LABORATÓRIO NACIONAL
DE ENGENHARIA CIVIL

**Apreciação sumária do relatório “Perform remedial action:
installation of monitoring wells and groundwater monitoring
at Sites 3001 and 5001. Lajes Field, Azores, Portugal. Annual
groundwater monitoring report. August 2019”**

Ministério da Defesa Nacional

RELATÓRIO 397/2019 – CD

Figura 3.6 – Soma das concentrações em alcalibenzenos em 2019 (dados do relatório Tetra Tech, Inc., 2019)

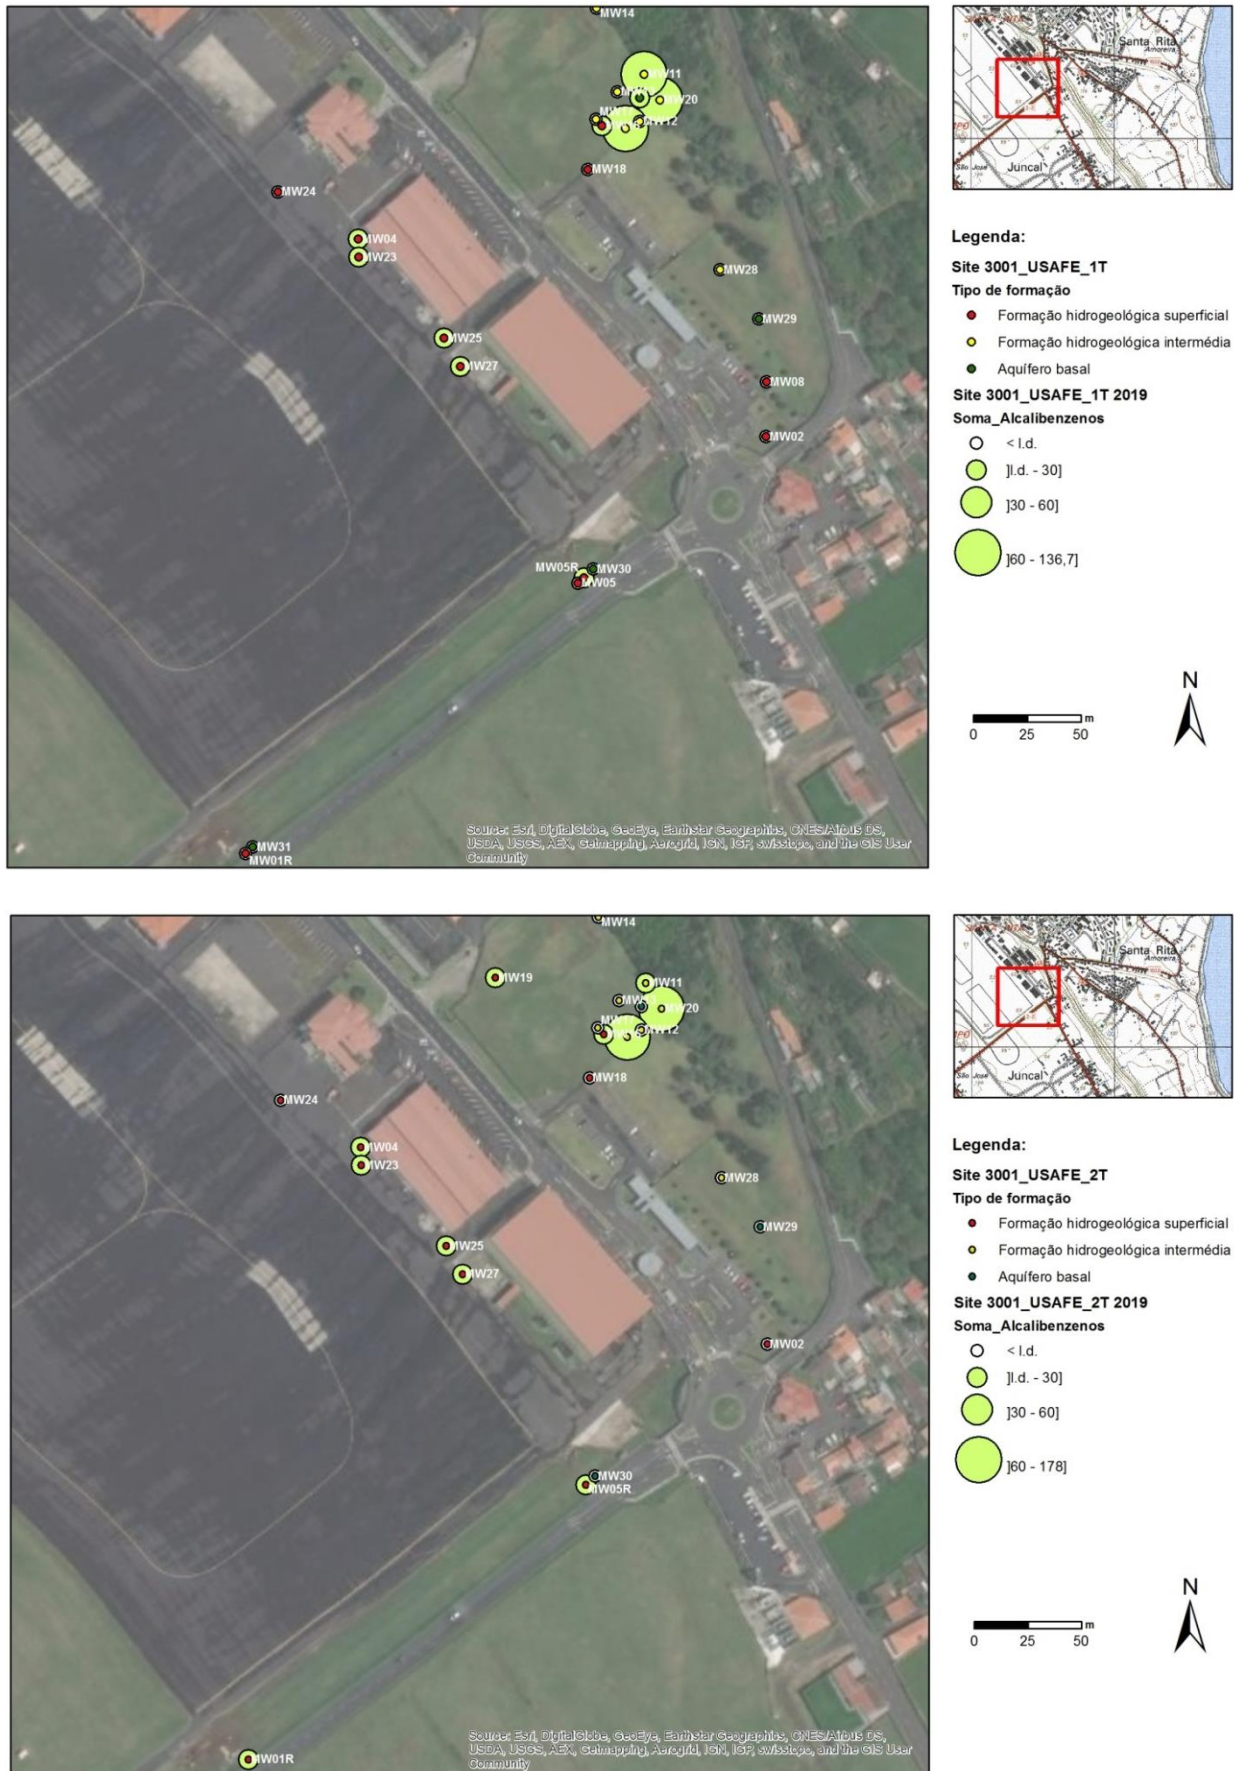
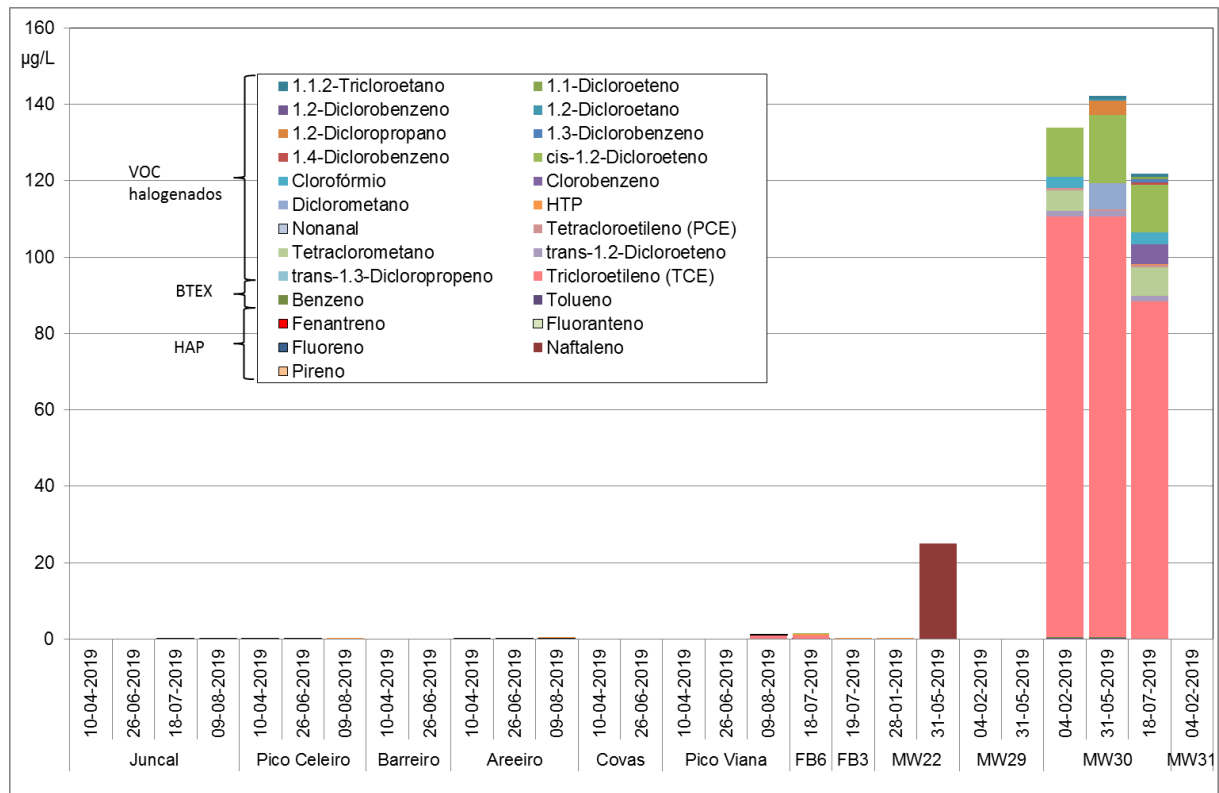
Na Figura 3.2 à Figura 3.7 apresenta-se uma síntese dos resultados obtidos em Tetra Tech, Inc. (2019). Para o efeito, agregaram-se os valores das concentrações dos 58 parâmetros analisados por campanha, para cada piezómetro, pelos principais grupos de hidrocarbonetos analisados.

Para o Site 3001, os resultados obtidos também permitem constatar haver duas áreas onde se observam maiores concentrações: Apron. A e Area 5. Os autores do estudo referem que os piezómetros cujas águas subterrâneas apresentaram concentrações individuais em HTP acima da norma, utilizando os critérios do Canadá e Holandês (Ontario Guideline e Dutch Intervention Value), foram o 3001-MW03, 3001-MW04, 3001-MW11, 3001-MW20 e 3001-MW23 em janeiro de 2019 ou maio de 2019, ou durante ambos os eventos de amostragem. Além disso referem terem sido encontradas concentrações em HAP superiores às normas consideradas nos piezómetros 3001-MW03, 3001-MW04 e 3001-MW23. As concentrações individuais de CHC encontraram-se acima das normas nos piezómetros 3001-MW12, 3001-MW13, 3001-MW17 e 3001-MW30. Contudo, se forem considerados os Limiares de Qualidade definidos pela Agência Portuguesa do Ambiente (APA, 2015) há diversas outras situações em que as normas são ultrapassadas, como é o caso dos BTEX onde, embora as concentrações individuais não tenham ultrapassado as normas utilizadas em Tetra Tech, Inc. (2019), alguns dos seus valores ultrapassam os Limiares de Qualidade para os piezómetros 3001-MW03, 3001-MW05R, 3001-MW11, 3001-MW16, 3001-MW19, 3001-MW20, 3001-MW24, 3001-MW25 e 3001-MW27, além de diversos HAP.

Em comparação com resultados anteriores nas formações hidrogeológicas observa-se que, apesar de a contaminação persistir, os valores da sua concentração são um pouco inferiores para a maioria dos compostos, com exceção do piezómetro 3001-MW04.

Um outro aspeto a salientar é a presença de contaminantes nos piezómetros de águas subterrâneas que captam o aquífero basal, com valores acima das normas para diversos CHC no 3001-MW30 (em todas as campanhas) e no 3001-MW22 para o HAP naftaleno (apenas numa campanha) (cf. Figura 3.7). Esta é uma situação nova, para a qual se procura uma explicação por forma a estancar a sua expansão e minimizar as consequências para a água de consumo. Os autores deste estudo
